改善箇所説明図

排気ガス再循環装置（EGR）モジュール

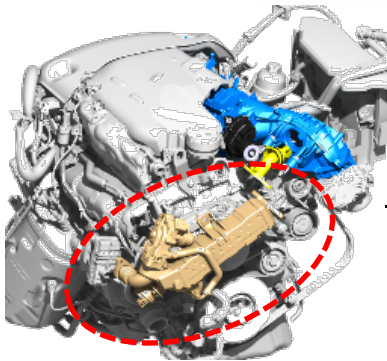
基準 不 適 合 箇 所

不具合の内容

ディーゼルエンジンの排気ガス再循環装置（EGR）モジュールにおいて、製造工程におけるばらつきがあったため、冷却水が漏れるものがある。その場合、排気ガスに含まれる煤が冷却水と混合して排気ガス再循環装置（EGR）モジュールの内部に堆積し、高温になった堆積物がインテークマニホールドに流入し付着して、インテークマニホールドが溶損する可能性がある。最悪の場合、火災に至るおそれがある。

改善の内容

全車両、エンジンコントロールユニット（DDE）のプログラムを対策プログラムに書き換え、冷却水の漏れやエンジン過熱を早期に感知させ、警告灯を点灯させる。さらに、インテークマニホールドの溶損が拡大する前に保護機能を作動させるとともに、エンジン警告灯を点灯させ、出力を制限させる。
また、警告灯が点灯した場合には、排気ガス再循環装置（EGR）モジュールの点検を行い、必要に応じて良品と交換する。

識別：左フロントドアアヒンジ取り付けボルト（下側）の頭に白ペンを塗布する。

注) は、プログラムの書き換えを行う部位を示す。
